改善箇所説明図

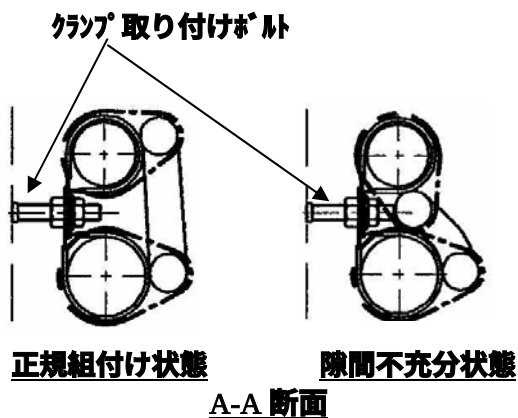
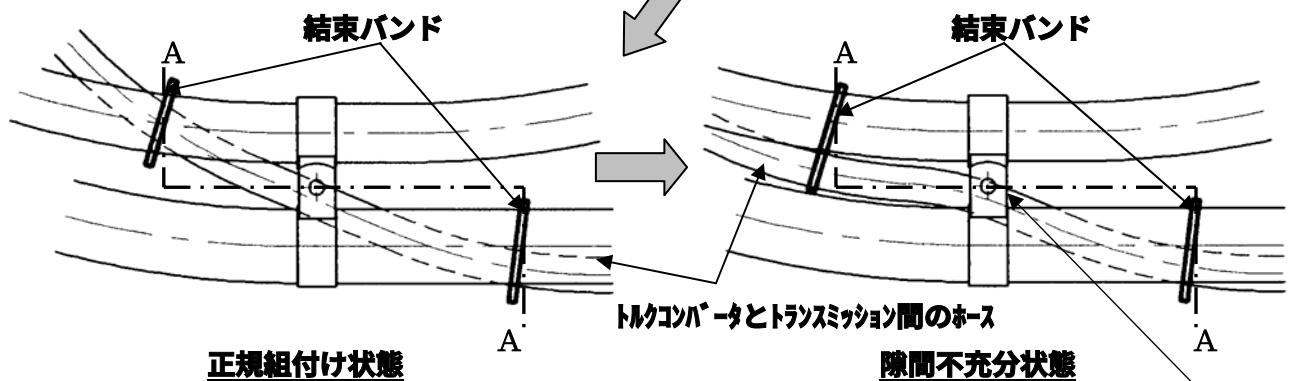
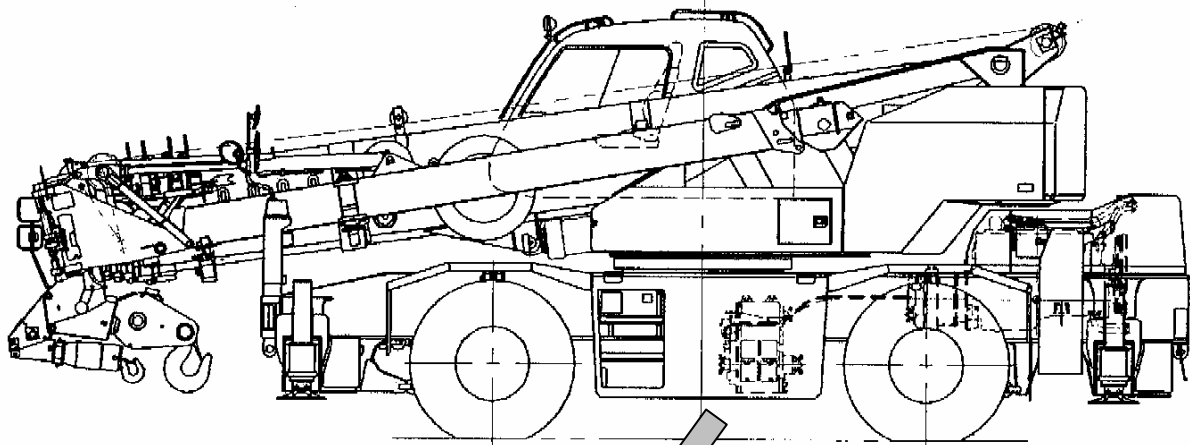
基準不適合発生箇所

トルクコンバータとミッション間のホースを固定する結束バンドの取り付けが不適切なため、当該ホースと作業装置用ホースを固定するクランプ取り付けボルト間の隙間が不十分なものがある。そのため、車両の振動等によりホースとボルトが接触し、ホース表面が磨耗して穴が空いてオイルが漏れ、最悪の場合、トルクコンバータ油圧警報が鳴るとともに、走行不能となるおそれがある。

改善内容

全車両、当該部分に保護材を巻いたホースに交換するとともに、結束バンドを追加し、ホースとクランプ取り付けボルト間の隙間を確保する。
